COMUNE DI RESCALDINA

PIANO GENERALE DEL TRAFFICO URBANO

Risposte alle Osservazioni

Settembre 2018

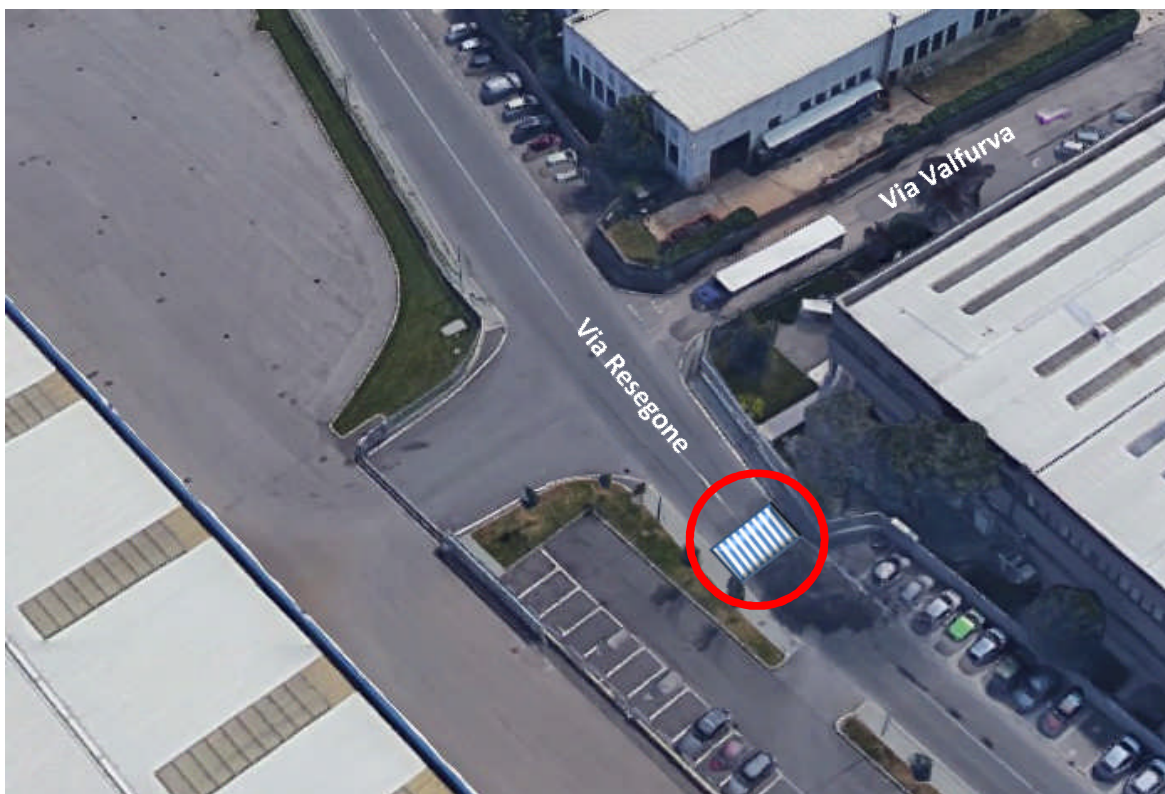
- 6) **Osservazione, trasmessa da GARAGE GASPARI snc** (Protocollo N.0018872/2017 del 5/10/2017), con la richiesta di installazione dosso per rallentare la velocità veicolare in Via Resegone all'altezza dell'intersezione con Via Valfurva.

RISPOSTA: Si intende recepire l'osservazione inserendo un attraversamento pedonale rialzato in Via Resegone, poco prima dell'intersezione con Via Valfurva provenendo da Via Provinciale Saronnese, per rallentare la velocità dei veicoli intransito che, per la presenza di una leggera curva, non hanno una buona visibilità dei veicoli in uscita da Via Valfurva e viceversa.

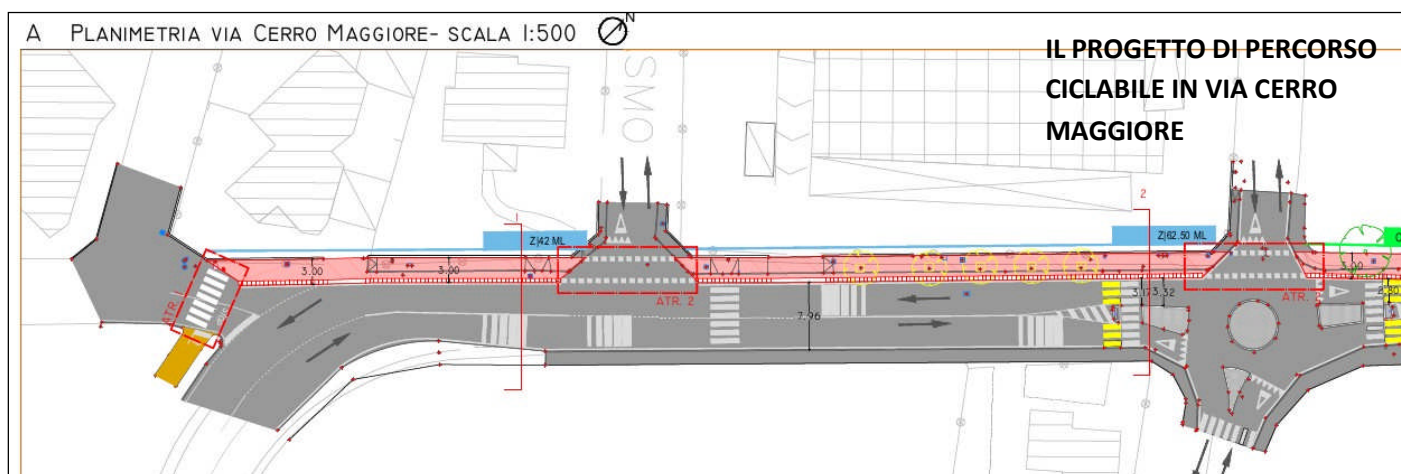
- 7) **Osservazione, trasmessa da Mantegazza Davide e diversi**, (Protocollo N.0019135/2017 del 10/10/2017), richiesta di interventi su Via Toti Enrico per migliorare la viabilità e la sicurezza.

RISPOSTA: si intende recepire la richiesta, per la limitazione del transito dei mezzi pesanti, del divieto d'accesso in Via Toti da Via Brianza dei mezzi dei veicoli con massa superiore a 7,5 tonnellate ed il completamento del marciapiede nella tratta

tra Via N. Sauro e Via Brianza, rimandando ad una verifica dell'efficacia dell'intervento l'eventuale ipotesi di istituzione del senso unico nella tratta, in direzione di Via Brianza.
